PRONUNCIAMIENTO N° 135-2025/OECE-DSAT

Entidad : Municipalidad Distrital de Curahuasi

Referencia : Licitación Pública N° 1-2025-MDC-1, convocada para la “Adquisición de motoniveladora, retroexcavadora y camión cisterna para el proyecto de mejoramiento de los servicios operativos o misionales institucionales en la capacidad técnico operativa de la División de Equipo Mecánico de la Municipalidad Distrital de Curahuasi”.

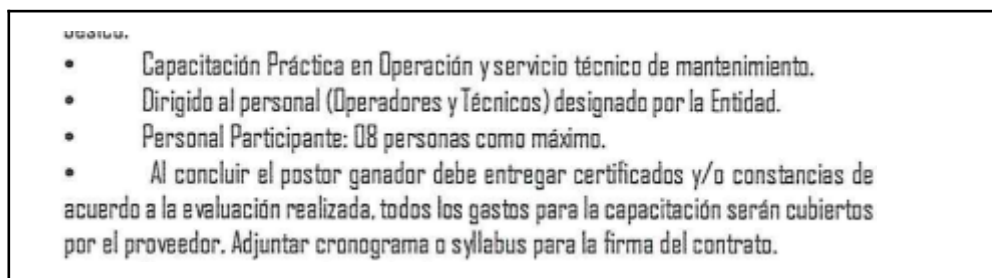
De la revisión de las absoluciones de las consultas y/u observaciones N° 7 y N° 29, se aprecia que se determinó que la acreditación en la oferta con documentos técnicos de las especificaciones técnicas, se daría de la manera siguiente:

*“La acreditación de las especificaciones técnicas será conforme a lo siguiente: Desde el motor hasta cabina según corresponda la maquinaria y/o **desde el motor hasta las dimensiones del chasis cabinado para el camión cisterna**” (El subrayado y resaltado es nuestro).*

Sin embargo, al revisar las especificaciones técnicas del camión (ítem 3), se advierte que este contiene una descripción que difiere de lo determinado en el pliego absolutorio, tal como se visualiza a continuación:

El proveedor deberá adjuntar para el cumplimiento de las especificaciones técnicas mínimas del requerimiento (camión chasis - tanque cisterna) información técnica como (catálogos, fichas técnicas, brochures emitidos por el fabricante y/o representante de la marca en el país, en caso de no consignar se podrá adjuntar una declaración jurada u otro documento **solo si no se describe en los documentos antes mencionados**, será para acreditar: Motor, Embrague, Transmisión, Suspensión, Frenos, Tanque de combustible, Sistema Eléctrico, Aros y Neumáticos, Pesos, Tanque cisterna.

Por lo tanto, se deberá **uniformizar** dicho aspecto conforme a lo dispuesto en el pliego absolutorio.
